# 改善箇所説明図

## 基準不適合発生箇所

オートスピードコントロールスイッチ

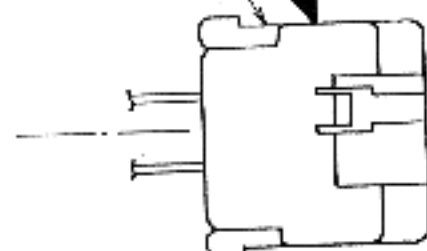
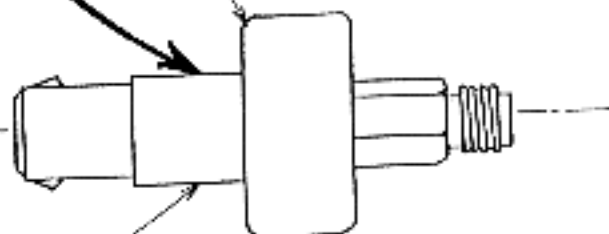
オートスピードコントロール装置装着車において、オートスピードコントロールスイッチ内部のブレーキオイルシールに不適合なものがあり、そのままの状態で使用を続けると、ブレーキオイルが漏れて当該スイッチのターミナル及びボイントが腐食し、最悪の場合、当該スイッチが短絡して加熱され、火災に至るおそれがある。

全車両、当該オートスピードコントロールスイッチを対策品と交換するとともに、コネクタを良品と交換する。

対策車両の識別：配線コネクタの表面に白色ペイントを塗布する。
